COMITÉ DE COMPRAS Y LICITACIONES

**LISTADO NO. 1 DE PREGUNTAS Y RESPUESTAS DE LA LICITACION PUBLICA NACIONAL NO. LPN-CPJ-28-2017, PARA LA CONTRUCCION DE CUATRO (4) NAVES METALICAS DE DOS (2) NIVELES CADA UNA.**

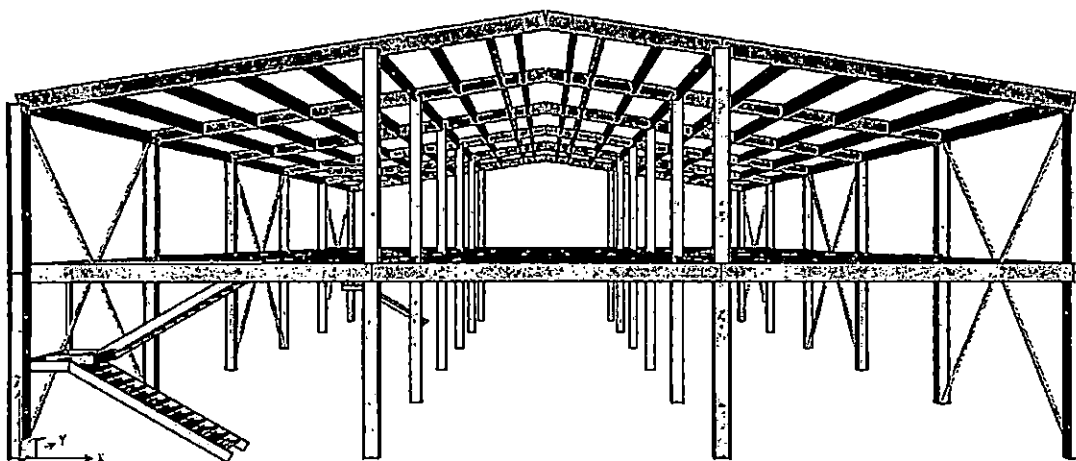
7. **Acapite 12.07 LETRAS DE NAVE, suministrar diseño?**

Ver detalles en documentos adjuntos. Tamaño 12".
